計器用変成器「名板表示」仕様変更のお知らせ

扱	A	日付	2013年7月	件名	計器用変成器「名板表示」仕様変更の お知らせ
整理番号	山-1079-A		三菱電機(株)福山製作所

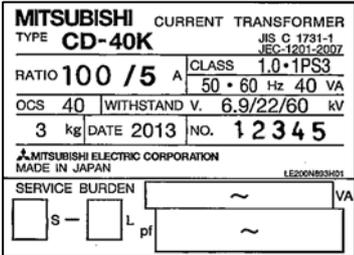
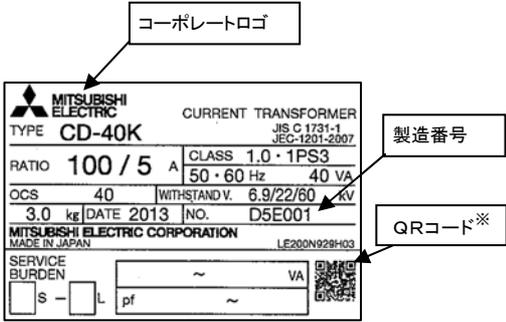
対象機種	変更前	変更後
変流器(CT) CD-40K CD-40NA CD-40H CD-40ENA CD-40GNA CD-40LN CD-15BB	CD-40K形 CT 100/5A の表示例  <p>名板サイズ: 38 × 52mm</p>	 <p>名板サイズ: 37 × 54mm</p>
	CD-40K形 CT 150/5A の表示例  <p>名板サイズ: 27 × 80mm</p>	 <p>名板サイズ: 37 × 54mm</p>

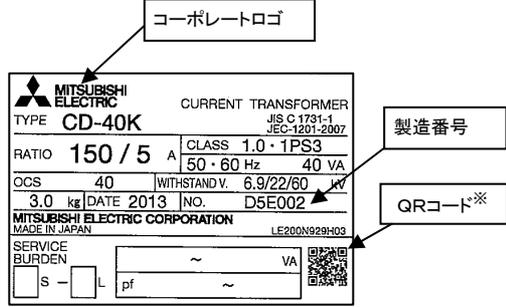
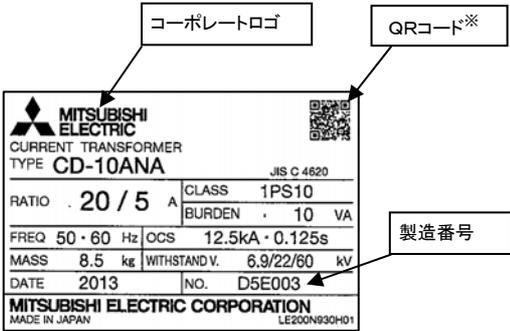
対象機種	変更前	変更後
変流器 (CT) CD-10ANA CD-25ANA CD-40ANA CD-10CNA CD-25CNA CD-40CNA	CD-10ANA形 CT 20/5A の表示例  <p>・名板サイズ: 27×75mm</p> <p>・文字の色 : 青</p>	 <p>・名板サイズ: 37×54mm</p> <p>・文字の色 : 黒</p> <p>検定が受けられない機種には「SERVICE BURDEN」の表示欄はありません。</p>

<名板貼付け位置変更>

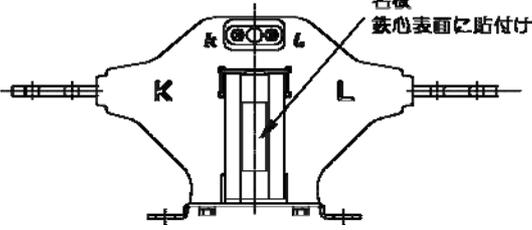
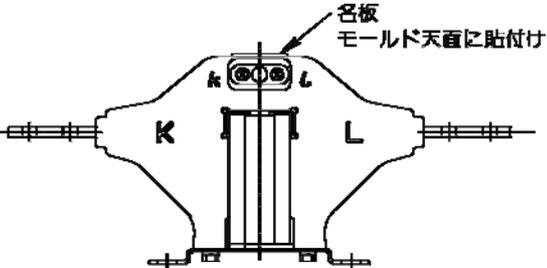
対象機種	変更前	変更後
変流器 (CT) CD-40H	 <p>名板 鉄心表面に貼付け</p>	 <p>名板 モールド天面に貼付け</p>
